茨城県原子力安全対策委員会  
東海第二発電所  
安全性検討ワーキングチーム(第20回)  
ご説明資料

# 委員からの指摘事項等を踏まえた論点及び 県民意見を踏まえた論点への説明

2022年2月21日

日本原子力発電株式会社

### 基準地震動Ss-D1とSs-31のエネルギースペクトルの比較

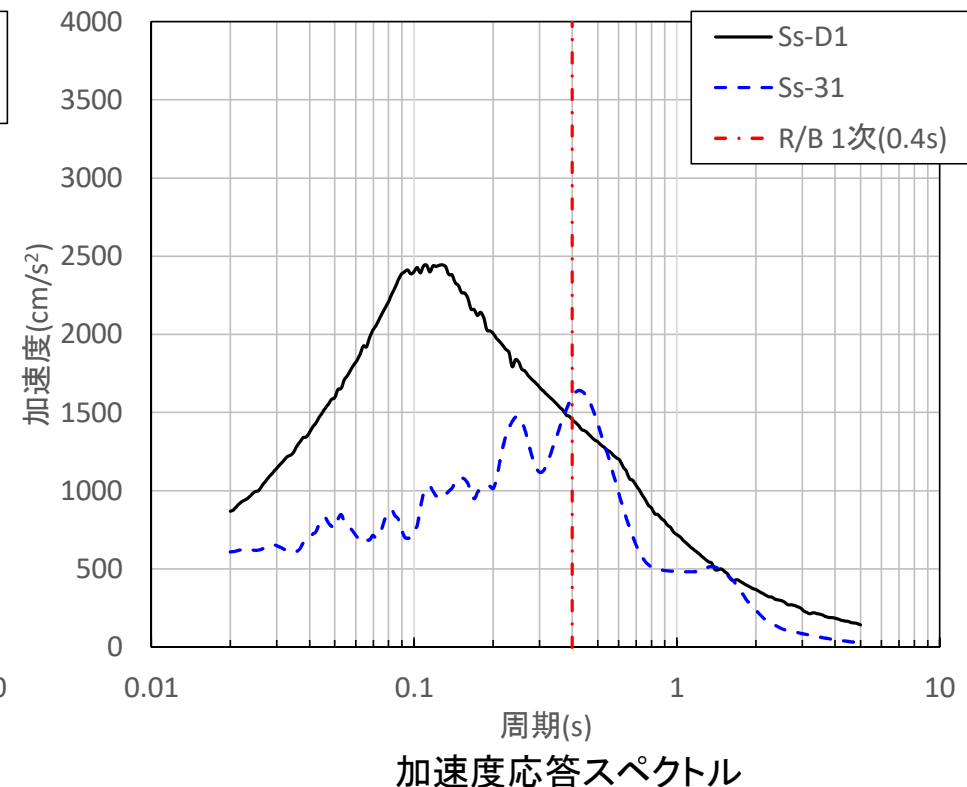
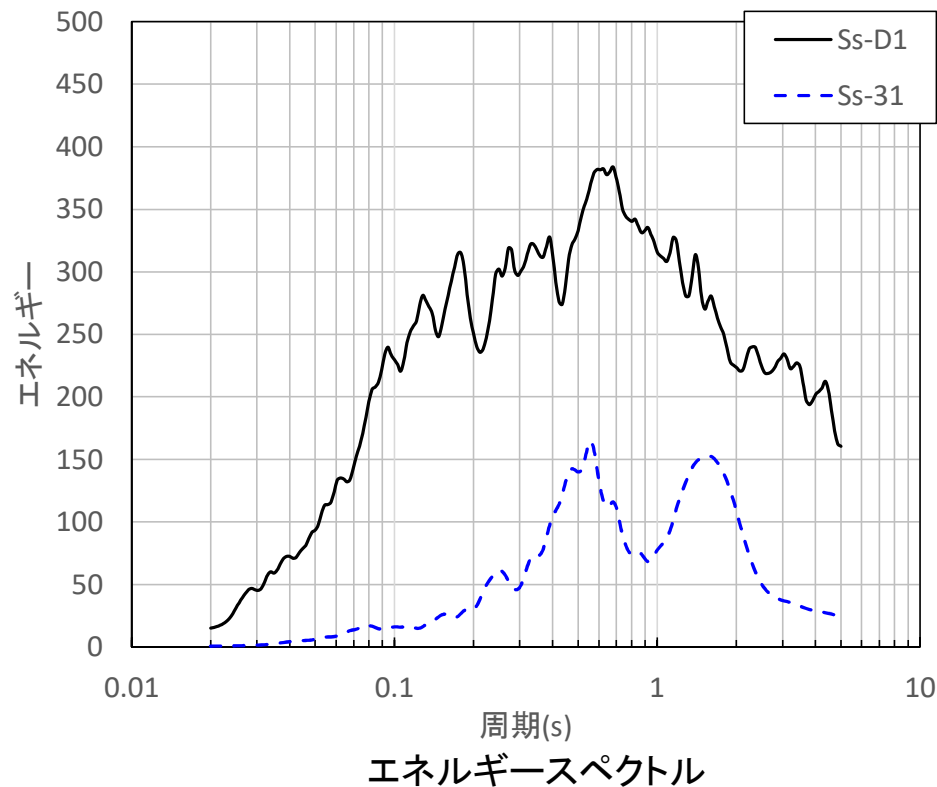
建屋から見ると地震動の揺れ方が影響する。地震動毎に持っているパワーが全然違う。建屋が弾性応答の場合は最大値が同じであれば同じになるが、揺れ方が重要になってくるので、地震動のパワーや揺れ方はどうだということろを合わせて説明すること。

- ・エネルギースペクトルを確認した結果、短周期構造物であり顕著な塑性化が見られていない原子炉建屋では、エネルギーの累積量があまり大きくないと考えられることから、その応答性状を把握する上では、応答スペクトルによる最大応答の周期特性が有効な指標であることを確認した。

地震応答解析モデルに入力する地震動の概念図

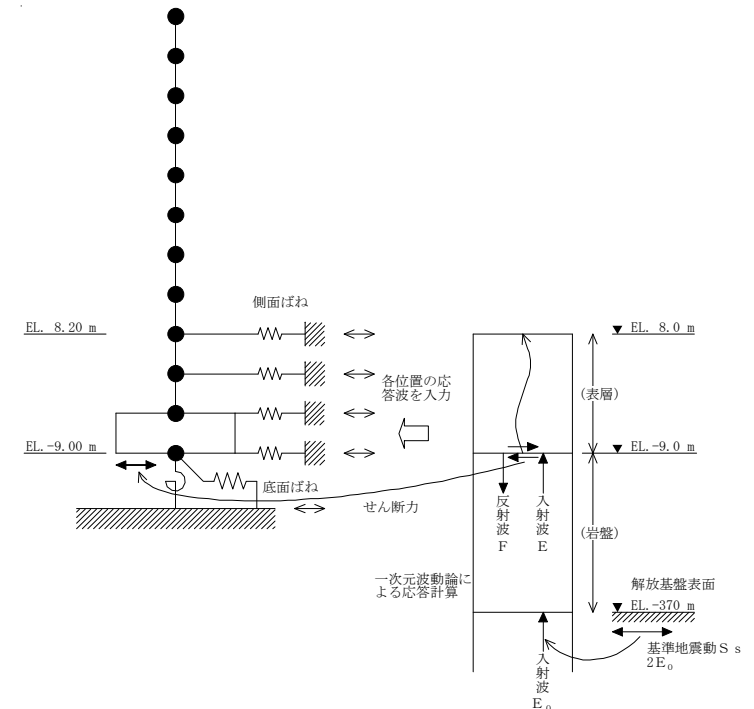
深さ370mの解放基盤表面における基準地震動が，地表面まで伝播してくる際に，地質等の特性によって増幅したり，減衰したりすると考えられるが，入力地震動導出の条件設定や計算方法及びその保守性について説明すること。

地震応答解析に用いる入力地震動は、解放基盤表面で定義される基準地震動 $S_s$ を一次元波動論により建屋基礎底面及び側面地盤ばね位置で評価したものをを用いる。

また、入力地震動の設定に用いる地下構造モデルについては、解放基盤表面(EL.-370 m)から地表面までをモデル化する。地下構造モデルの物性値については、原位置試験及び室内試験から得られた各種物性値を基に設定している。
